LAUDO / CHECK LIST DE ACESSIBILIDADE PARA AVALIAÇÃO DE CONFORMIDADE ÀS NORMAS DE ACESSIBILIDADE (CONFORME NBR 9050:2020)

UNIDADE / ÓRGÃO	ADVOCACIA GERAL DA UNIÃO - AGU		TOTAL DE PAVTOS	4		
CIDADE	Franca	ESTADO	São Paulo			
RUA / AV	Avenida Major Nicácio	Nº	1370	ÁREA TOTAL	746,53	
BAIRRO	Centro	ANO DE CONSTRUÇÃO	2017			
ATENDE PÚBLICO	SIM	<input type="checkbox"/>	DATA HABITE-SE		Carta de ocupação emitida em 06/11/2017	
	NÃO	<input checked="" type="checkbox"/>	DATA DO LAUDO		Out. 2025	
SITUAÇÃO DO IMÓVEL	PRÓPRIO	<input type="checkbox"/>	PRÉDIO TOMBADO OU HISTÓRICO		SIM	<input type="checkbox"/>
	LOCADO	<input checked="" type="checkbox"/>			NÃO	<input checked="" type="checkbox"/>
	CEDIDO	<input type="checkbox"/>				
RESPONSÁVEL PELA ELABORAÇÃO DO LAUDO (NOME, FORMAÇÃO (Arq. ou Eng.), CREA / CAU)	LUIZ FERNANDO ARROYO DE MELO		Nº DA ART OU RRT / DATA DE EMISSÃO	XXXXXXX

Foto 4

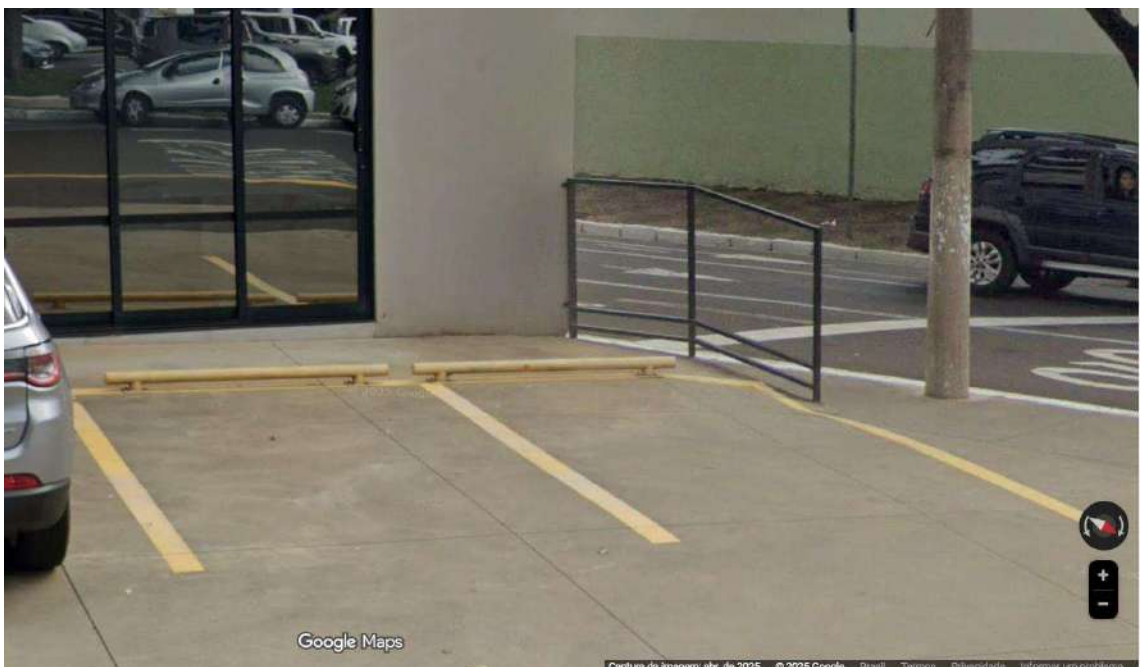
5.5.2.3, 6.14.1.2 e Resolução nº 304/08 do Contran	f) Em vaga para pessoa com deficiência existe placa de sinalização vertical com o Símbolo Internacional de Acesso e com identificação escrita conforme Resolução CONTRAN?	X			Foto 4
